玄海原子力発電所3号炉、4号炉審査資料	
資料番号	TTG-030
提出年月日	2023年6月2日

玄海原子力発電所3号炉及び4号炉

標準応答スペクトルを考慮した地震動評価における 地下構造モデルの設定について

九州電力株式会社

地震観測記録と応答波(地下構造モデル)の応答スペクトルによる比較結果 (2016年熊本地震本震の例)

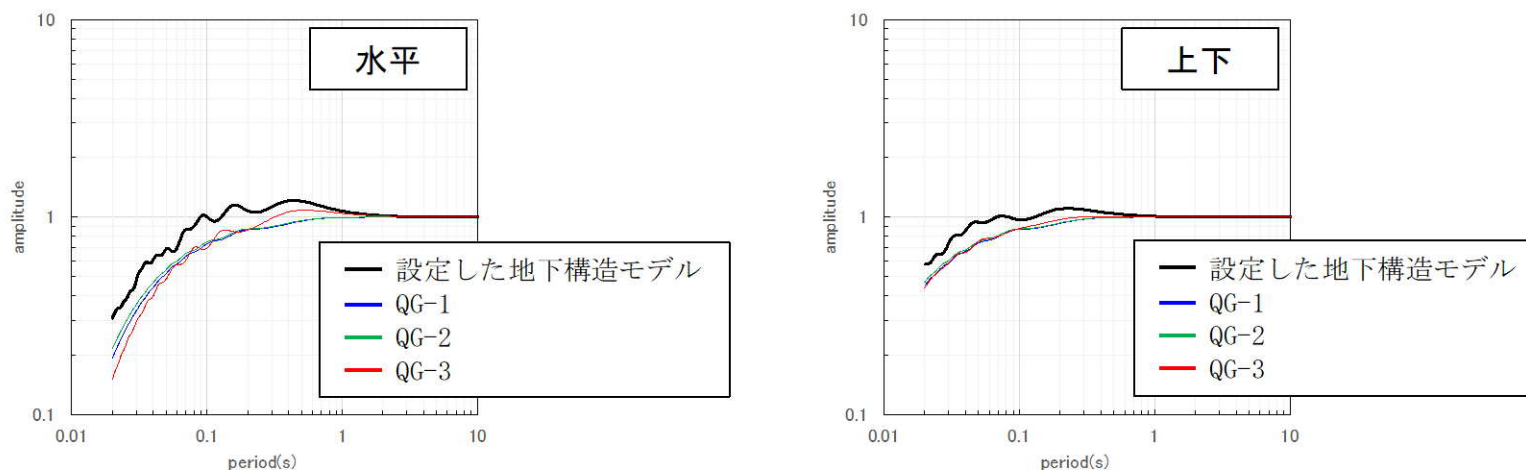
No.	コメント	指摘場所	対応状況
12	地下構造モデルについて、追加調査結果に見られる一部の周期帯におけるピークが適切に評価できていないことを踏まえ、検討すること。	第1103回 原子力発電所の 新規制基準適合性に 係る審査会合 (令和4年12月16日)	第1113回会合にて説明
13	鉛直方向の観測事実との整合性に係る検討、最深部地震計からEL. -200mまでの範囲の地盤減衰の設定の考え方を追加したうえで、全体の取り纏めとあわせて説明すること。	第1113回 原子力発電所の 新規制基準適合性に 係る審査会合 (令和5年2月10日)	第1142回会合にて説明
14	審査会合において確認した上下動の一部周期における観測記録との不整合の要因及び地下構造モデルへの反映要否についての考え方などを資料に反映すること。	第1142回 原子力発電所の 新規制基準適合性に 係る審査会合 (令和5年4月28日)	今回説明 (P88、127~132)
15	EL. -90mからEL. -200mの範囲の地盤減衰を $Q=16.7$ に設定した標準応答スペクトル用モデルと観測事実との比較結果について、資料に追加すること。		今回説明 (P91~93、133~146)

応答スペクトルの比較において、スペクトル形状（凹凸）の僅かな差異により、応答波が局所的に観測記録を下回るが、PS検層モデルと設定した地下構造モデルの伝達関数（解放基盤表面/EL. -200m）の比較結果によると、上下動の一部周期（0.2~0.4秒）において保守性を有する地下構造モデルであることから、地下構造モデルの妥当性に影響はないと判断。（88頁、127~132頁）
